訂 正 の お 願 い

2018. 6 株式会社自研センター

*No.J-809 レクサス L S 5 0 0 (VXFA50 系) 2018 年 3 月を下記の通り訂正いたします。

B230

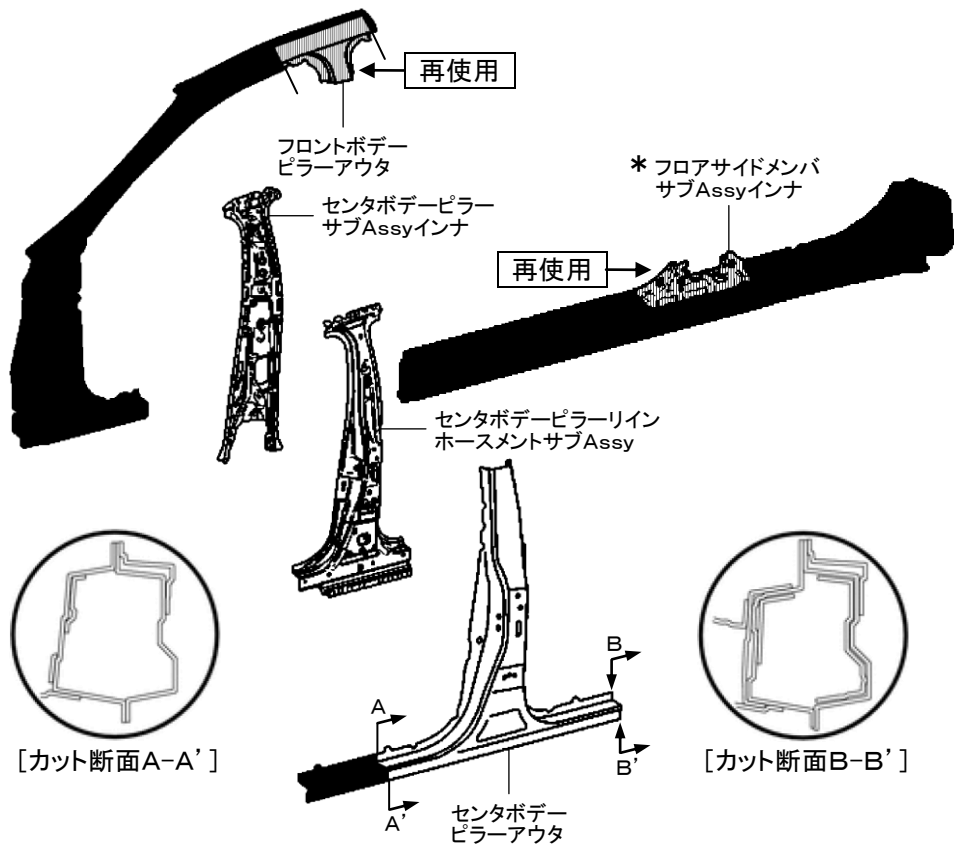
P.62 指数項目「B230」が追加設定されたため、該当ページ (MEMO ページ) へ追加願います。

B230	
(1)片側センタピラー取替	
12. 30	取外し状態
	・ラジエーターローエアデフレクタ ・フロントフェンダラインホースメントサブ Assy トップ ・カウルトップベンチレータルーバサブ Assy ・ボデーロックパネルモールディング Assy ・リヤドアパネルサブ Assy ・ルーフヘッドライニング Assy ・両側フロントシート ・リヤシート ・ウインドシールドガラス
	(含) 作業および部品
	・センタボデーピラーサブ Assy インナ取替 ・センタボデーピラーラインホースメントサブ Assy 取替 ・フロントドアオープニングトリムウェザーストリップ脱着 ・フロントボデーピラーアウト(再使用) ・リヤドアオープニングトリムウェザーストリップ脱着 ・付属品
・センタピラー 上部および下部 (ロックパネル部) でのカット作業	
・センタボデーピラーサブ Assy インナ取替にはフロアサイドメンバサブ Assy インナの一部取外しが必要、指数はこれを含んで作成

B240**(1)片側ロッカパネルアウタ(センタピラー関係あり)取替**

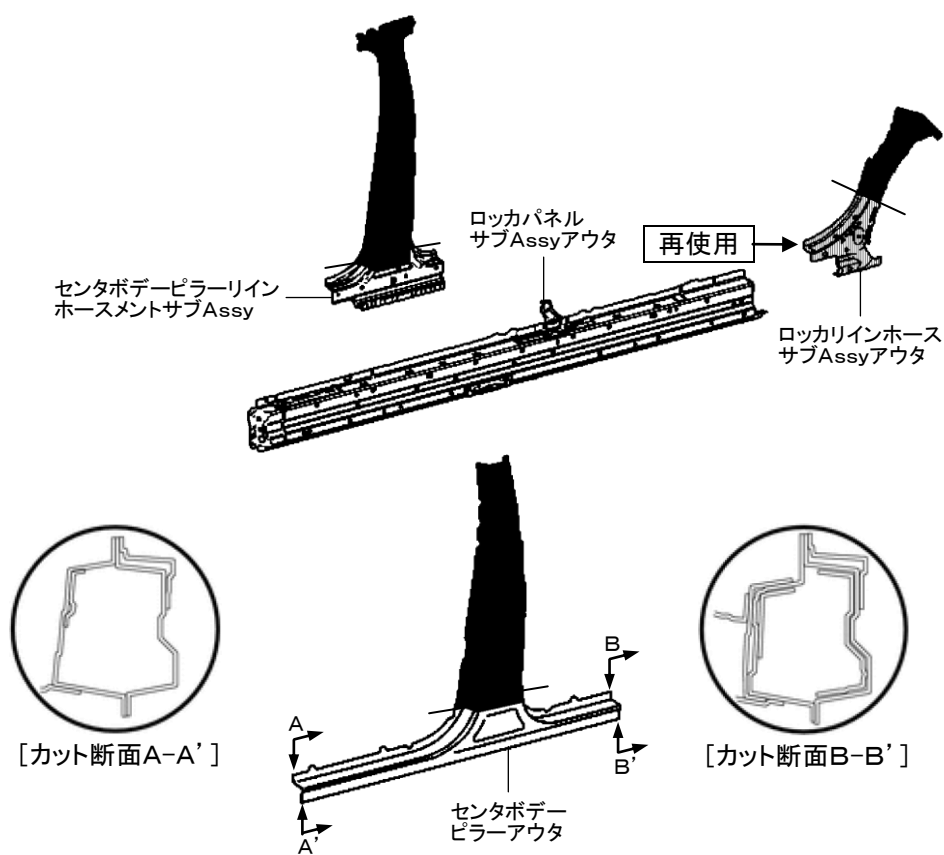
P.64 指数項目「B240」が追加設定されたため、該当ページ (MEMO ページ) へ追加願います。

B240	
(1) 片側ロッカパネルアウタ(センタピラー関係あり)取替	
2WD 11. 70	取外し状態 ・フロントバンパカバー ・ラジエーターローエアデフレクタ ・ヘッドランプユニットAssy ・両側フロントフェンダラインホースメントサブAssyトップ ・フードサブAssy ・フードヒンジAssy ・カウルトップベンチレータールーバサブAssy ・ウインドシールドワイパモータAssyおよびウインドシールドワイパリンクAssy ・フェンダサブAssyフロント ・ボデーロッカパネルモールディングAssy ・エンジンアンダカバーAssyNo.2 ・カウルサイドラインホースメントサブAssy ・フロントボデーピラーガセットロー ・フロントピラー ・フロントピラーラインホースメントサブAssyロー ・フロントドアパネルサブAssy ・リヤドアパネルサブAssy ・クォータパネル前部 ・フロントシート ・リヤシート ・ステアリングコラムAssy ・インストルメントパネルセーフティパッドサブAssy ・インストルメントパネルラインホースメントAssy ・コンソールボックスAssy ・フロアボードサブAssyNo.2 ・リヤフロアサイドメンバカバー
	(含) 作業および部品 ・センタピラーガーニッシュロー脱着 ・センタボデーピラーラインホースメントサブAssy下部 ・ロッカパネルサブAssyアウタ取替 ・ロッカラインホースサブAssyアウタ前部(再使用) ・付属品
4WD 11. 70	取外し状態 ・フロントバンパカバー ・ラジエーターローエアデフレクタ ・ヘッドランプユニットAssy ・両側フロントフェンダラインホースメントサブAssyトップ ・フードサブAssy ・フードヒンジAssy ・カウルトップベンチレータールーバサブAssy ・ウインドシールドワイパモータAssyおよびウインドシールドワイパリンクAssy ・フェンダサブAssyフロント ・ボデーロッカパネルモールディングAssy ・カウルサイドラインホースメントサブAssy ・フロントボデーピラーガセットロー ・フロントピラー ・フロントピラーラインホースメントサブAssyロー ・フロントドアパネルサブAssy ・リヤドアパネルサブAssy ・クォータパネル前部 ・フロントシート ・リヤシート ・ステアリングコラムAssy ・インストルメントパネルセーフティパッドサブAssy ・インストルメントパネルラインホースメントAssy ・コンソールボックスAssy ・フロアボードサブAssyNo.2 ・リヤフロアサイドメンバカバー

(含) 作業および部品 ・センタピラーガーニッシュロー脱着 ・センタボデーピラーラインホースメントサブAssy下部 ・ロッカパネルサブAssyアウタ取替 ・ロッカラインホースサブAssyアウタ前部(再使用) ・付属品
・ロッカパネル前後端部およびセンタピラー下部でのカット作業 ・ロッカラインホースサブAssyアウタは前部でのカット作業

B250**(1)片側センタピラー、片側ロッカパネルアウタ取替**

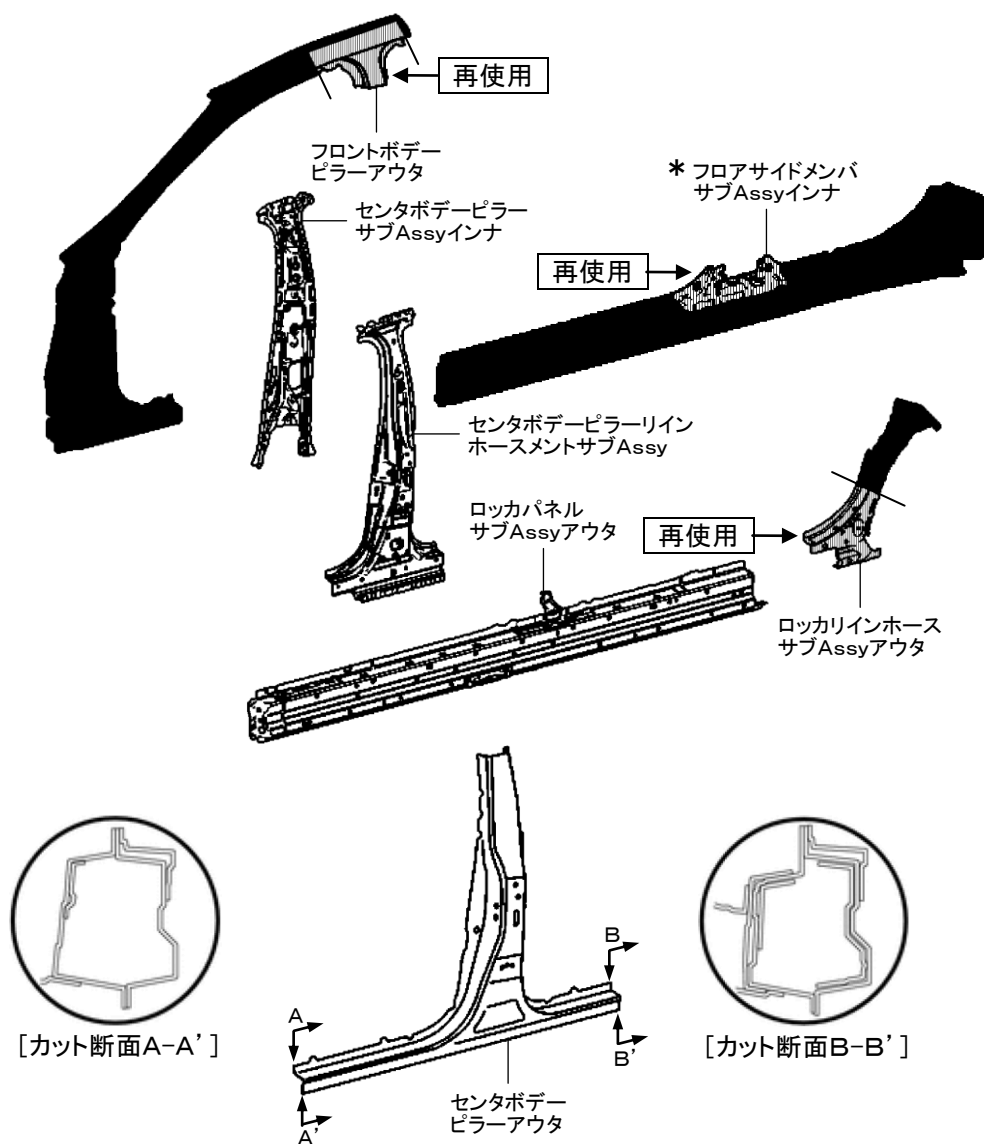
P.66 指数項目「B250」が追加設定されたため、該当ページ (MEMO ページ) へ追加願います。

B250	
(1) 片側センタピラー、片側ロッカパネルアウタ取替	
2WD 19. 00	取外し状態 ・フロントバンパカバー ・ラジエーターローエアデフレクタ ・ヘッドランプユニット Assy ・両側フロントフェンダラインホースメントサブ Assy トップ ・フードサブ Assy ・フードヒンジ Assy ・カウルトップベンチレーターバサブ Assy ・ウインドシールドワイパモータ Assy およびウインドシールドワイパリンク Assy ・フェンダサブ Assy フロント ・ボデーロッカパネルモールディング Assy ・エンジンアンダカバー Assy No.2 ・カウルサイドラインホースメントサブ Assy ・フロントボデーピラーガセットロー ・フロントピラー ・フロントピラーラインホースメントサブ Assy ロワー ・フロントドアパネルサブ Assy ・リヤドアパネルサブ Assy ・クォータパネル前部 ・ルーフヘッドライニング Assy ・両側フロントシート ・リヤシート ・ウインドシールドガラス ・ステアリングコラム Assy ・インストルメントパネルセーフティパッドサブ Assy ・インストルメントパネルラインホースメント Assy ・コンソールボックス Assy ・フロアボードサブ Assy No.2 ・リヤフロアサイドメンバカバー
	(含) 作業および部品 ・センタボデーピラーサブ Assy インナ取替 ・センタボデーピラーラインホースメントサブ Assy 取替 ・フロントボデーピラーアウタ (再使用) ・ロッカパネルサブ Assy アウタ取替 ・ロッカラインホースサブ Assy アウタ前部 (再使用) ・付属品
4WD 19. 00	取外し状態 ・フロントバンパカバー ・ラジエーターローエアデフレクタ ・ヘッドランプユニット Assy ・両側フロントフェンダラインホースメントサブ Assy トップ ・フードサブ Assy ・フードヒンジ Assy ・カウルトップベンチレーターバサブ Assy ・ウインドシールドワイパモータ Assy およびウインドシールドワイパリンク Assy ・フェンダサブ Assy フロント ・ボデーロッカパネルモールディング Assy ・カウルサイドラインホースメントサブ Assy ・フロントボデーピラーガセットロー ・フロントピラー ・フロントピラーラインホースメントサブ Assy ロワー ・フロントドアパネルサブ Assy ・リヤドアパネルサブ Assy ・クォータパネル前部 ・ルーフヘッドライニング Assy ・両側フロントシート ・リヤシート ・ウインドシールドガラス ・ステアリングコラム Assy ・インストルメントパネルセーフティパッドサブ Assy ・インストルメントパネルラインホースメント Assy ・コンソールボックス Assy ・フロアボードサブ Assy No.2 ・リヤフロアサイドメンバカバー

(含) 作業および部品 ・センタボデーピラーサブ Assy インナ取替 ・センタボデーピラーラインホースメントサブ Assy 取替 ・フロントボデーピラーアウタ (再使用) ・ロッカパネルサブ Assy アウタ取替 ・ロッカラインホースサブ Assy アウタ前部 (再使用) ・付属品
・センタピラー 上部およびロッカパネル前後端部でのカット作業 ・センタボデーピラーサブ Assy インナ取替にはフロアサイドメンバサブ Assy インナの一部取外しが必要、指数はこれを含んで作成 ・ロッカラインホースサブ Assy アウタは前部でのカット作業

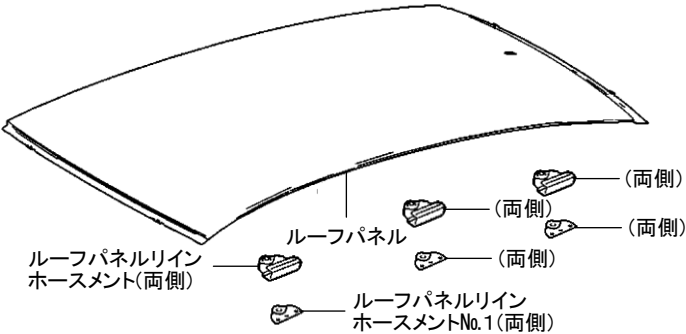
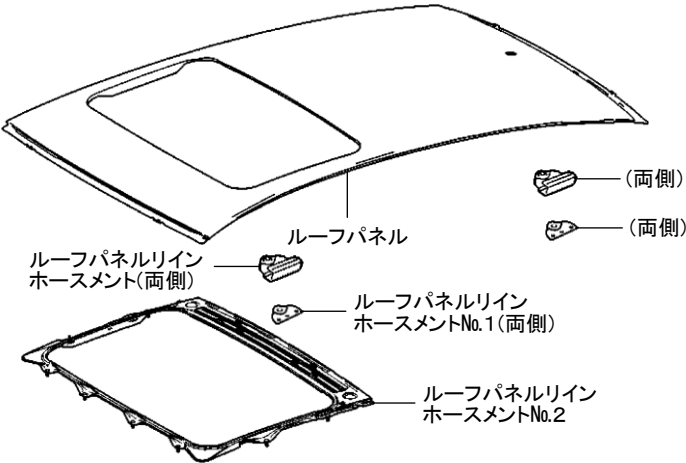
P.67 指数項目「B260」が追加設定されたため、該当ページ（MEMO ページ）へ追加願います。

B260	
(1) ルーフパネル取替	
12. 90	取外し状態
	・ラジエーターローエアデフレクタ ・フロントフェンダラインホースメントサブ Assy トップ ・カウルトップベンチレータルーバサブ Assy ・ルーフヘッドライニング Assy ・両側フロントシート ・リヤシート ・ウインドシールドガラス ・バックウインドウガラス
ムーンルーフ 13. 10	(含) 作業および部品
	・両側ルーフパネルラインホースメント取替 ・両側ルーフパネルラインホースメント取替 ・両側ルーフパネルラインホースメント取替 ・両側ルーフパネルラインホースメント No.1 取替 ・両側ルーフパネルラインホースメント No.1 取替 ・両側ルーフパネルラインホースメント No.1 取替 ・水密テスト ・付属品
	取外し状態
	・ラジエーターローエアデフレクタ ・フロントフェンダラインホースメントサブ Assy トップ ・カウルトップベンチレータルーバサブ Assy ・ルーフヘッドライニング Assy ・両側フロントシート ・リヤシート ・ウインドシールドガラス ・バックウインドウガラス
	(含) 作業および部品
	・両側ルーフパネルラインホースメント取替 ・両側ルーフパネルラインホースメント取替 ・両側ルーフパネルラインホースメント No.1 取替 ・両側ルーフパネルラインホースメント No.1 取替 ・ルーフパネルラインホースメント No.2 取替 ・水密テスト ・付属品
・[除]ムーンルーフ機構

P.117 M160

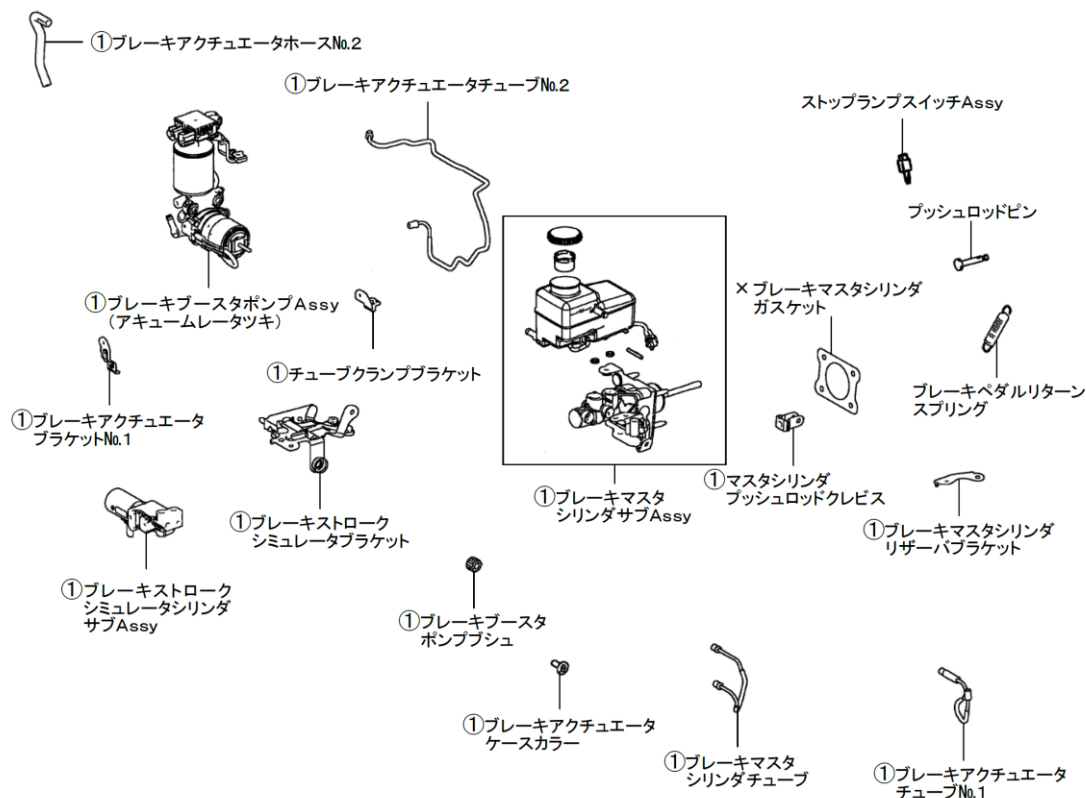
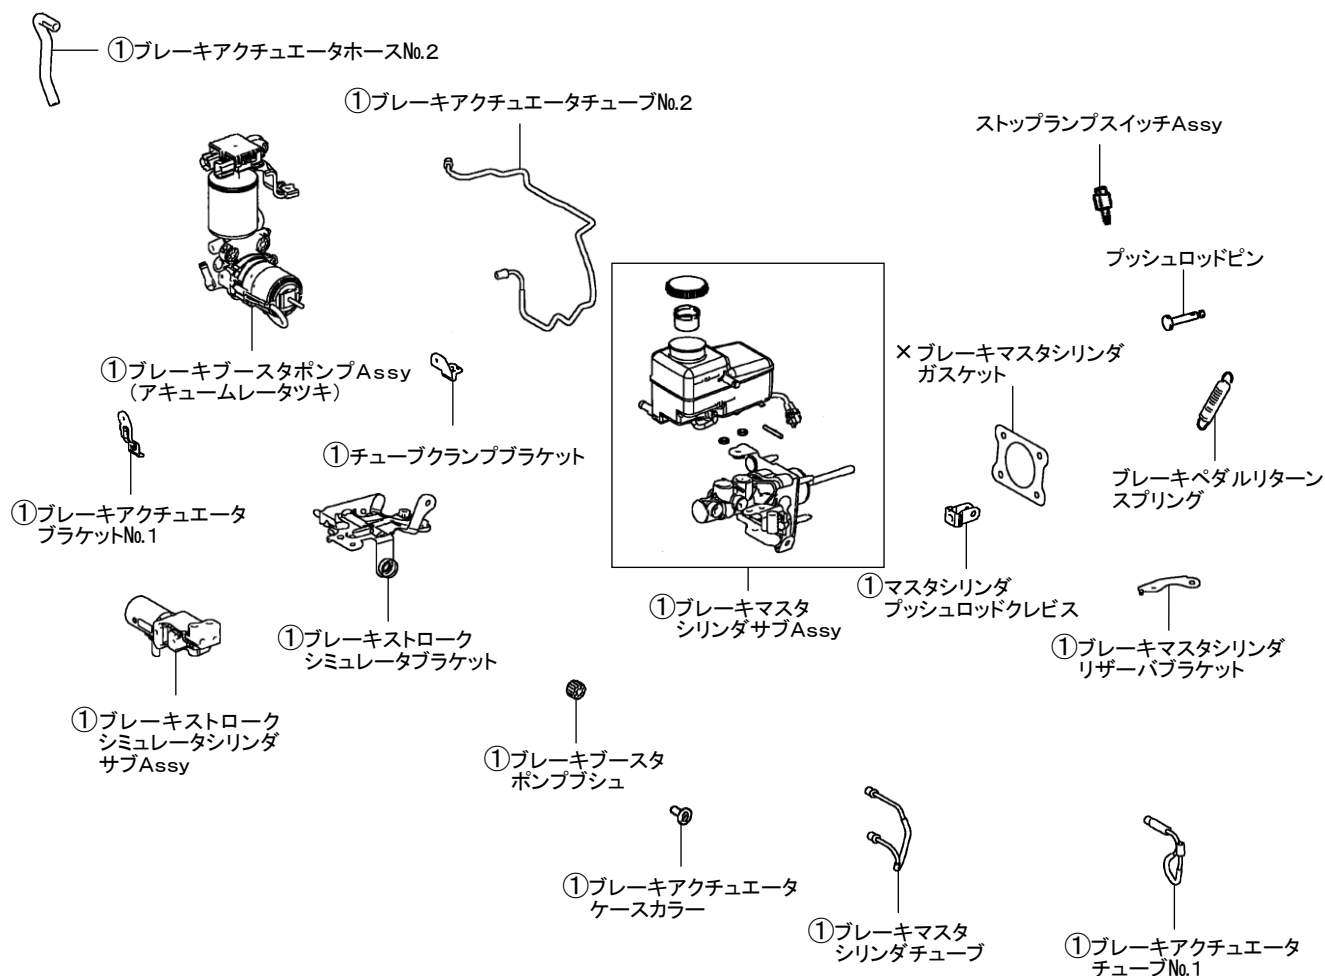
イラスト欄の表記の一部に誤りがあったため、該当ページを差替え願います。

ブレーキマスタシリンダサブAssy、ブレーキブースタポンプAssy (アキュームレータツキ)脱着または取替
